INFORMAÇÃO TÉCNICA N.º 447

MODELOS: TVD-2951

ASSUNTO: CORREÇÃO DE SINTOMA "TELA ESCURA".

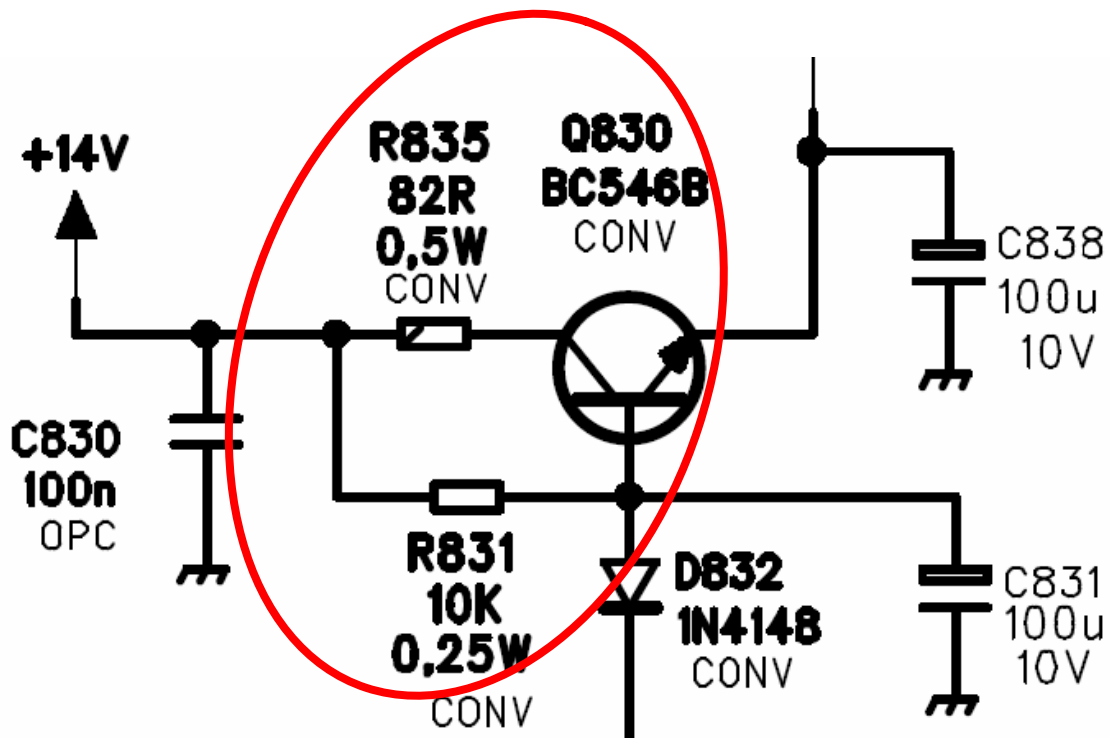
Quando o televisor apresentar sintoma de "tela escura", ou seja, apresenta imagem sem brilho e sem contraste, substituir os componentes **Q-830**, **R835** e **R831**.

OBS. Mesmo os componentes Q-830, R835 e R831 testados e verificados como "sem defeito" devem ser substituídos.

POSIÇÃO	APLICAÇÃO	DESCRIÇÃO	CÓDIGO
Q830	TC	TRT BC546BZL1	152002755901
R831	TC	RESISTOR 10K 0,25W	349999001000D
R835	TC	RESISTOR 82K 0,5W	349999001000D
